INFORME TÉCNICO No. UA-EVA-003-2020

PROYECTO	EXTRACCIÓN DE MINERALES NO METÁLICOS (GRAVA Y ARENA DE RÍO)
CATEGORÍA:	II
PROMOTOR:	CONSTRUCTORA MECO, S.A
LOCALIZACIÓN:	Corregimiento Rambala, distrito de Chiriquí Grande, provincia de Bocas del Toro
FECHA DEL INFORME:	21 de enero de 2020
EVALUADORES:	María De Los Á. Bajura G. Banny Amaris

INFORME TÉCNICO No. 004-2020
De Inspección al Proyecto: **EXTRACCIÓN DE MINERALES NO METÁLICOS**
(GRAVA Y ARENA DE RÍO), CATEGORÍA II.

ANEXO 1. Verificación de coordenadas del EsIA en el Registro Minero.

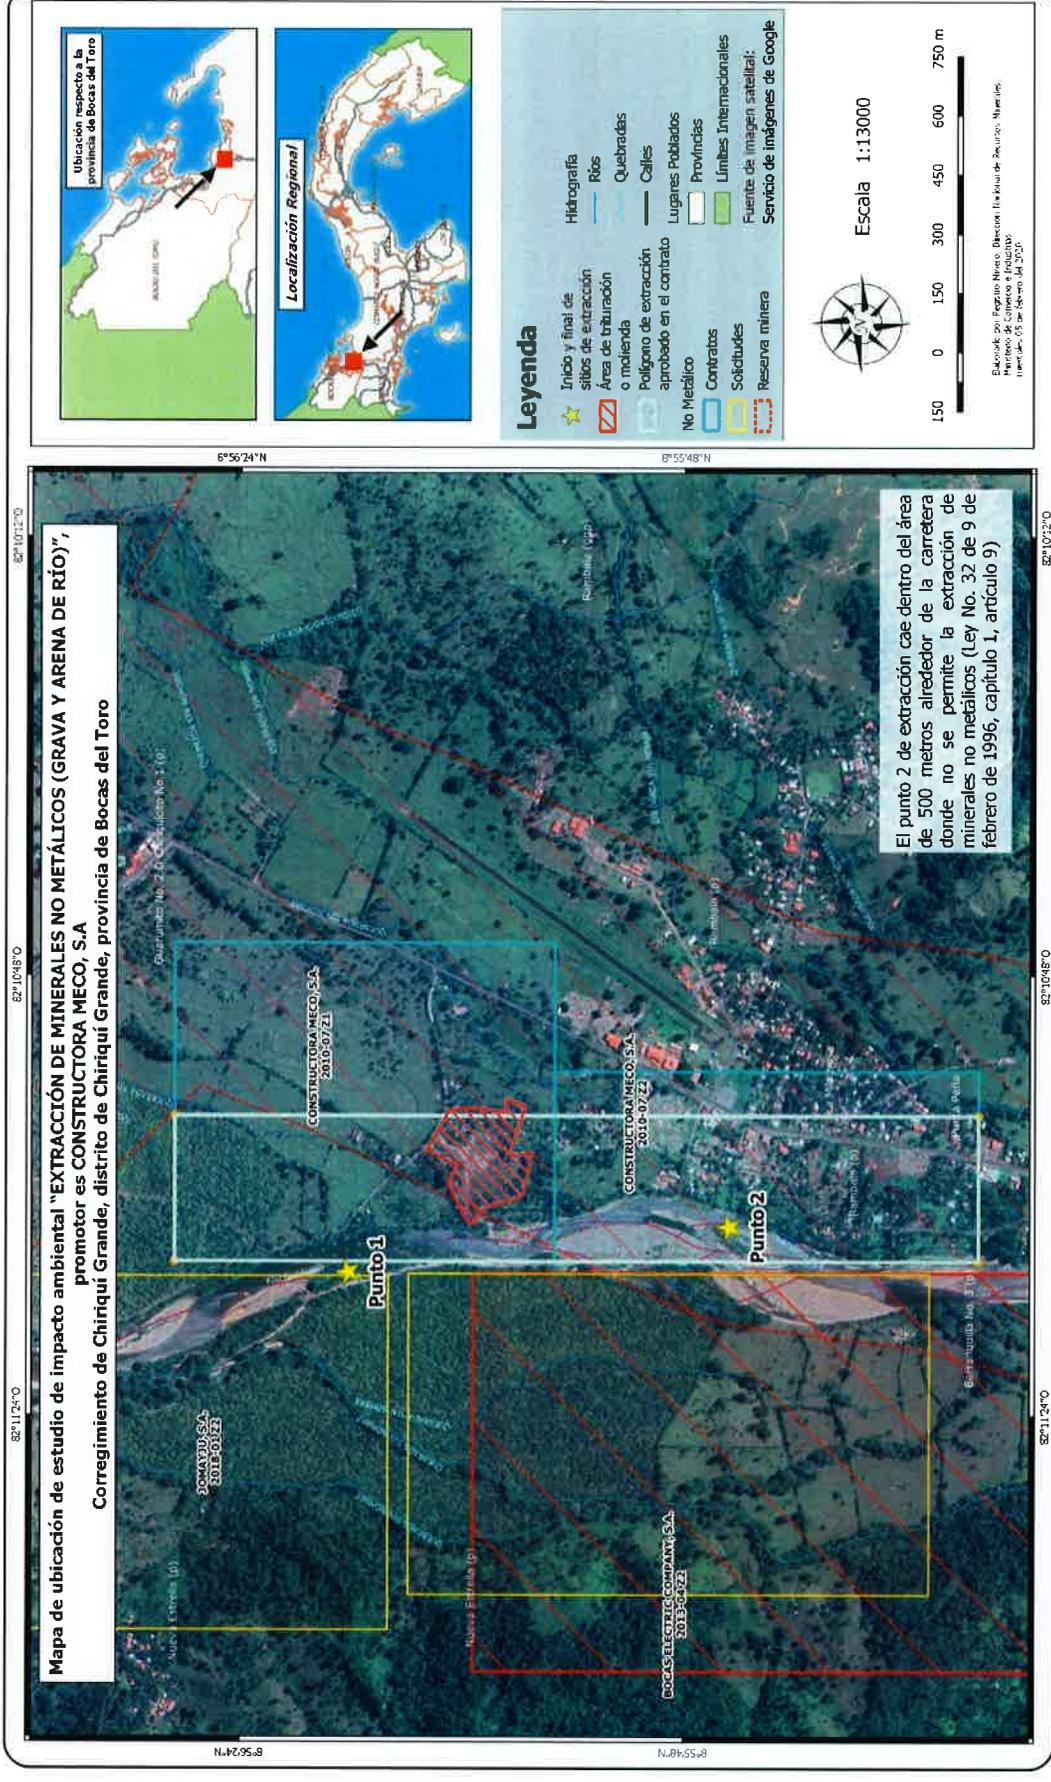
4. En la Página 41 del EsIA, en el **Punto 5.2. Ubicación Geográfica incluyendo Mapa en Escala 1:50,000 y Coordenadas UTM WGS84**, se indica que: *“Para una mejor orientación podemos expresar que los sitios de extracción se localizan a lo largo del Río Guarumo entre las coordenadas del punto 1 (369530E, 988160N) y el punto 2 (369640E, 987210N) y el sitio de trituración se localiza en la coordenada 3(369850E, 987880N)”*, al verificar en el Registro del Mapa Minero la coordenada del Punto 1 (369530E, 988160N) con las coordenadas del EsIA, las coordenadas

indicadas en el del Contrato de Concesión N°16 de 02 de agosto de 2012 (*ver ANEXO D*), el mismo queda fuera del área de concesión, por lo tanto, se solicita:

- a. Corregir e indicar cuales son los sitios de extracción dentro del área aprobada según el Contrato el Contrato de Concesión N°16 de 02 de agosto de 2012 y las rutas de acceso a los mismos.
 - b. Aclarar cómo será el transporte del material extraído de la margen opuesta del río Guarumo y movilización al área de trituración.
5. En la página 136 y 137 del EsIA, **Cuadro N° 9.2. d. Valorización y Jerarquización de Impactos Ambientales Identificados, Medio Físico**, en los Factores Suelo y Agua se menciona: *Transporte hasta la Planta de Concreto*. El promotor debe explicar:
- a. Si en el proyecto se pretende instalar una planta de concreto.
 - b. De ser positiva la respuesta, deberá incluir sus impactos con las medidas de mitigación.
